NÁZEV VEŘEJNÉ ZAKÁZKY: „Dodávka až 10 ks nových jednočlánekových autobusů na vodíkový pohon (H2)“

EVIDENČNÍ ČÍSLO VEŘEJNÉ ZAKÁZKY: Z2023-008848

Název: **Dopravní podnik Ostrava a.s.**
Sídlo: Poděbradova 494/2, 702 00 Ostrava – Moravská Ostrava
IČ: 61974757

Vysvětlení zadávací dokumentace

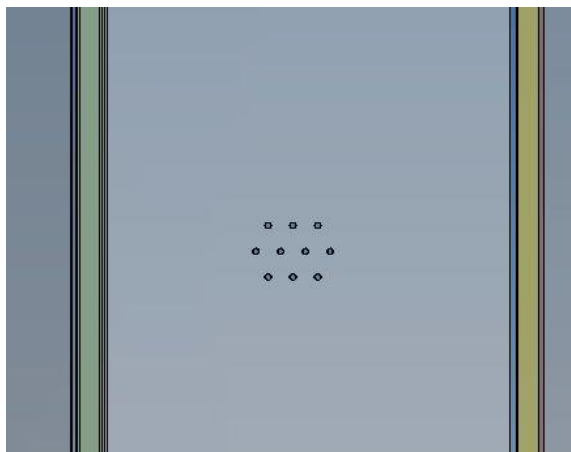
V příloze č. 1 SML – Technická specifikace, je v odstavci 4.3. mimo jiné požadavek na vybavení skla kabiny řidiče mezi řidičem a cestujícími komunikačními otvory s hygienickou, bezpečnostní ochranou.

Na skla kabiny řidiče požadujeme instalovat bezpečnostní průhlednou folii proti vandalismu schválenou platnou legislativou.

Dotaz: dovoluujeme si tímto požádat zadavatele o vysvětlení požadavku na komunikační otvory s hygienickou, bezpečnostní ochranou a současně o případné potvrzení, zda tomuto popisu vyhovuje provedení komunikačních otvorů ve skle viz. níže.

Zadavatel uvádí, že jakkoli v této fázi zadávacího řízení nemůže dopředu odsouhlasit jednotlivá technická řešení dodavatelů, navrhované řešení skla kabiny řidiče se jeví jako neakceptovatelné, a to z důvodu chybějící hygienické a bezpečnostní ochrany.
